Departamento: Planeamiento y Gestión Urbanística
Servicio: Planificación y Ordenación Urbanística
Expediente: Estudio de Detalle PL 48/ 2022
Solicitante: Virtudes Torres Martín
Representante: Antonio J. Galisteo Espartero
Situación: Calle Fernández Shaw nº 42
Referencia Catastral: 7655119UF7675N0001QJ
Junta Municipal del Distrito: nº 2 – Este
Asunto: Aprobación definitiva

En relación al **Estudio de Detalle** para la parcela sita en la **calle Fernández Shaw nº 42** del suelo urbano de *Litoral Este* se informa que:

Fig 4: Huella Máxima edificable sin redacción y aprobación del presente Estudio de Detalle

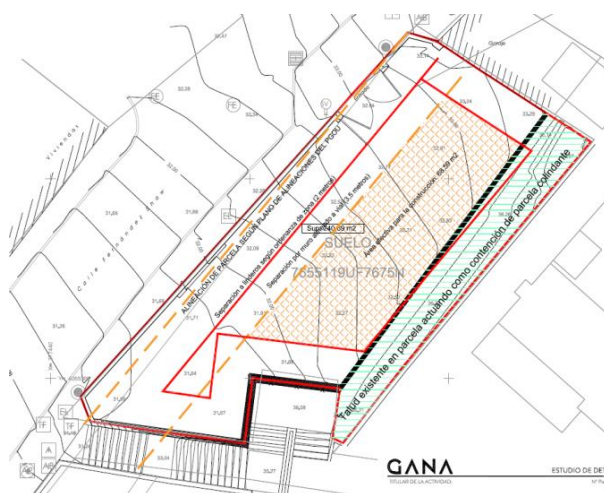
Por otro lado, según lo ya mencionado, se comprueba que la escalera que da acceso a las viviendas colindantes tiene titularidad pública en base a lo informado por el Servicio de Patrimonio de esta Gerencia de Urbanismo el 21 de marzo de 2023, que deberá derivar en una Corrección de Errores de oficio al respecto, y que expresamente indica:

Esta consideración implica necesariamente la separación a linderos públicos desde este extremo de la parcela.

Teniendo en consideración todos los condicionantes expuestos anteriormente la *huella máxima edificable* sería la de la imagen colindante tramada en naranja.

Fig 5: Secciones propuestas para implementar la vivienda unifamiliar y Huella Máxima Propuesta.

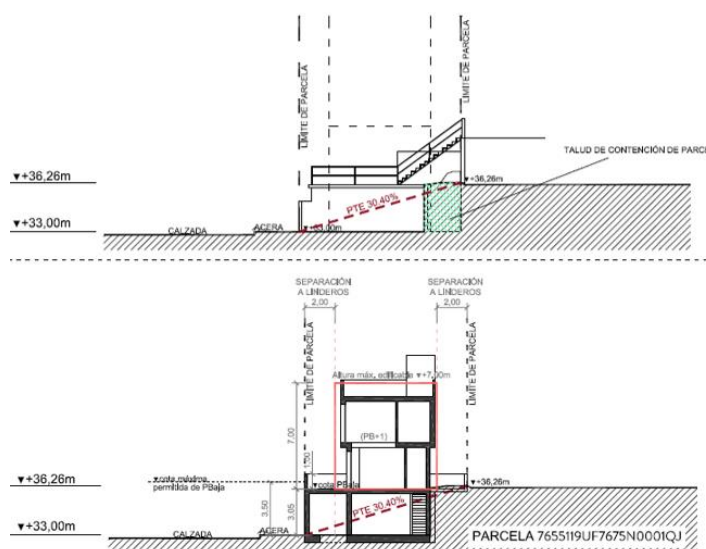
La aplicación de la edificación en ladera sin embargo obliga a una separación del lindero privado de 3.5 m. lo que hace inviable la materialización del techo que le corresponde la parcela, dejando una huella en planta de menos de cinco metros de crujía en algunos puntos.

La propuesta del Estudio de Detalle solicita adelantar la fachada hasta una separación de 2 m. permitiendo materializar una vivienda, tal y como se comprueba en la sección incluida entre las siguientes imágenes, debido a las singulares características de la parcela y su entorno y en atención a la posibilidad que expresamente recoge el PGOU en el apartado 11 del artículo 12.2.6. Indicar que 2 m. es la separación a linderos propia de la ordenanza UAS-1 que le sería de aplicación de no tener un terreno en pendiente y con colindantes edificados mediante *edificación en ladera*.

Fig 6: Alzado de la calle. Integración de la edificación propuesta.

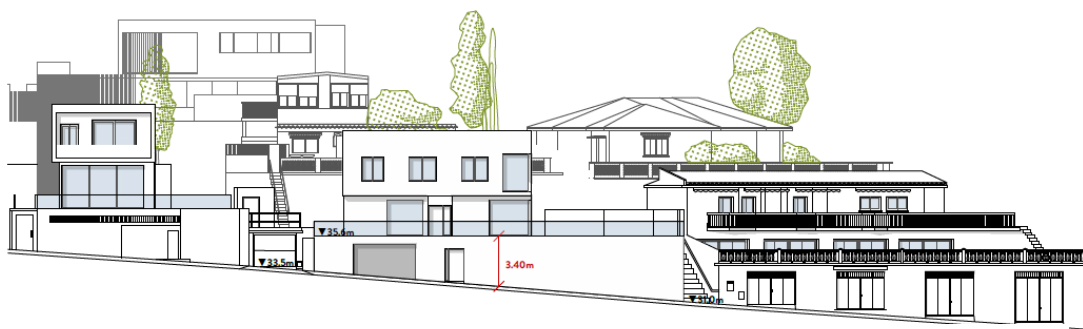
*“La solución sin embargo deberá justificarse en base a la **adecuación al entorno** y al encaje que dicha volumetría suponga con respecto a las parcelas colindantes, aportando las correspondientes secciones transversales y alzados con colindantes.”*

- La documentación incorporó un alzado de la calle en el que se comprueba la integración de la edificación propuesta en el conjunto de las viviendas colindantes, tanto las edificadas como las previstas:
